Projet de surélévation de la zone B du LET existant de Champlain

Réponses aux questions et commentaires du MELCCFP

Demande de décret de soustraction du projet à la procédure d'évaluation et d'examen des impacts sur
l'environnement – Dossier 3216-23-005

Projet : 19751TTX

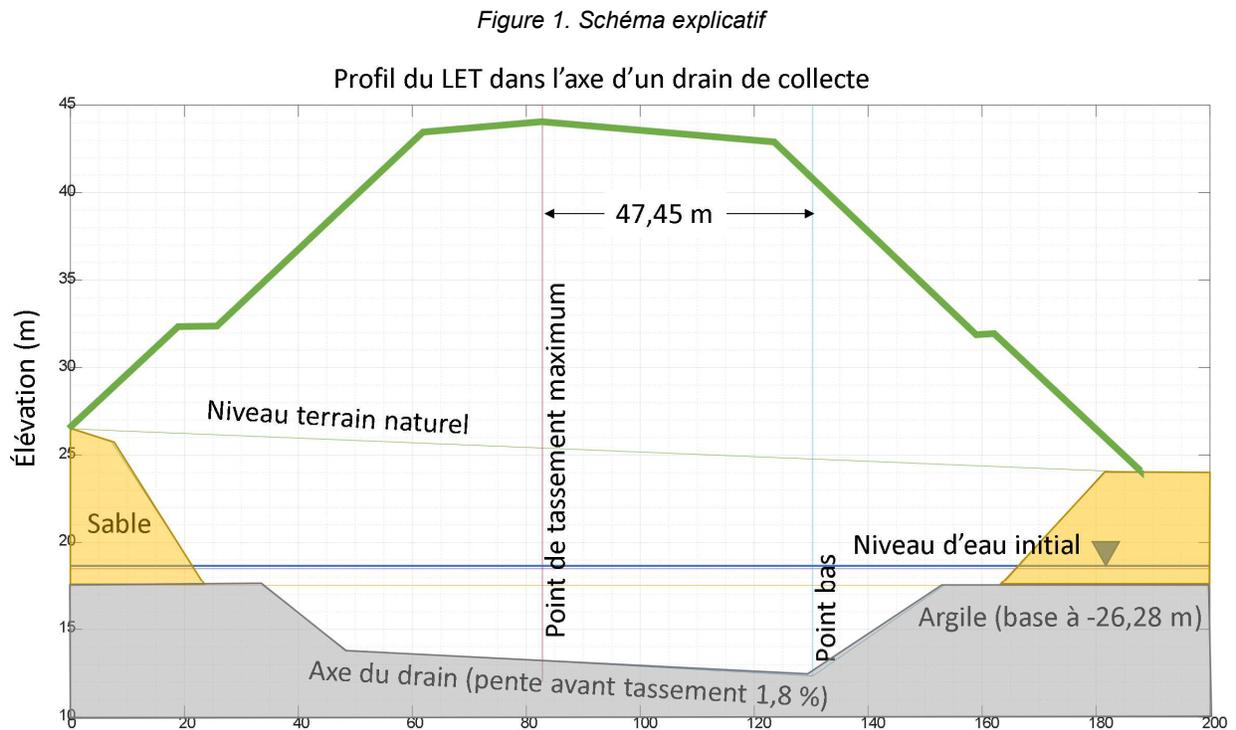
QC - 17 À la section 1.2 de la note géotechnique, on présente les hypothèses prises en compte pour le calcul des tassements dans l'axe des drains de collecte du lixiviat. Il est mentionné que les données géotechniques retenues proviennent du rapport de SNC Lavalin de 2021. Cependant, plusieurs des paramètres retenus ne correspondent pas avec ceux de l'étude de SNC Lavalin. C'est le cas des indices de recompression (C_{cr}) et de compression (C_c) utilisés qui n'ont pas de lien avec les résultats des essais de consolidation effectués par SNC Lavalin (tableau 10 de l'étude en question). L'épaisseur d'argile considérée (15 m) ne correspond pas non plus avec ce qui est véhiculé dans l'étude de SNC Lavalin. Il était plutôt mentionné dans l'étude que la couche d'argile se poursuivait jusqu'à une élévation géodésique de -25 m, soit 37 38 m sous l'élévation des drains de collecte en fond de cellules, lesquels se trouvent à une élévation de 12-13 m.

La figure 1 ci-après illustre la géométrie du fond et du sommet de la cellule surélevée proposée, la stratigraphie des dépôts meubles, les deux points entre lesquels les calculs de tassement sont effectués et la pente après tassement est calculée.

On constate que la pente après le tassement de la fondation argileuse dans l'axe du drain de collecte sera de 0,6%. Une pente supérieure à la valeur minimale de 0,5 % exigée à l'article 25 du REIMR sera donc conservée avec la modification à la géométrie proposée.
